PAPILDOMAS SUSITARIMAS NR. 2

prie 2025 m. rugpjūčio 20 d. Šakių rajono kelių kapitalinio remonto, rekonstrukcijos techninio darbo projekto parengimo, projekto vykdymo priežiūros ir darbų pirkimo pagrindinės sutarties Nr. VPS-190 dėl Papartynų kelio (Nr. Š-III-71), Šakių raj. sav. kapitalinio remonto darbų

DARBŲ PAKEITIMO AKTAS Nr. 2

APŽIŪROS AKTAS NR. 2

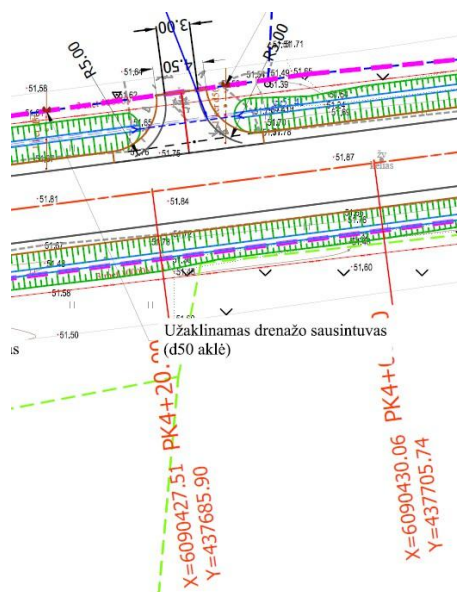
1. Projekte Nr. AT-24S-2232-01-SD-TDP suprojektuota per siaura nuovaža ties Pk 0+71 d.p, todėl ją įrengus pagal projektinius sprendinius bus apsunkintas patekimas į šalia kelio esančią komercinės paskirties teritoriją

1. Nuovažų ties Pk 0+71 d.p ir Pk 4+15 d.p asfalto dangų konstrukcijas suprojektuoti ir įrengti taip, kad būtų užtikrinamas patogus patekimas į šalia kelio esančias teritorijas.
2. Nenaikinti esamos nuovažos ties Pk 4+55 d.p, joje įrengiant naują dangos konstrukciją.
3. Esamą g/b D800 pralaidą pakeisti nauja.
4. Patikslinti asfalto dangos horizontaliojo ženklavimo dažais darbų kiekius
5. Patikslinti žemės darbų iškasose kiekius.
6. Įrengti papildomą nuovažą ties Pk 8+70 k.p
7. Projektuotojas turi atlikti projekto Nr. AT-24S-2232-01-SD-TDP korekcijas pagal komisijos išvadas, pateikti Rangovui, papildomų darbų ir jų atlikimui reikalingų medžiagų kiekius. Rangovas, gavęs papildomų darbų kiekius, įvertins darbų apimtį ir pateiks jas Užsakovo vertinimui.

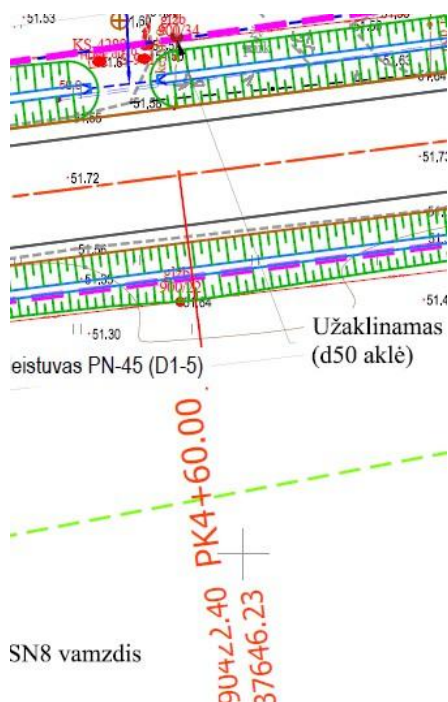
2. Projekte Nr. AT-24S-2232-01-SD-TDP suprojektuota per siaura nuovaža ties Pk 4+15 d.p, todėl ją įrengus pagal projektinius sprendinius bus apsunkintas patekimas į šalia kelio esančią ūkinės veiklos paskirties teritoriją

3. Projekte Nr. AT-24S-2232-01-SD-TDP numatoma naikinti esamą nuovažą ties Pk 4+55 d.p, tokiu būdu bus apribotas patekimas į šalia kelio esančią ūkinės veiklos paskirties teritoriją
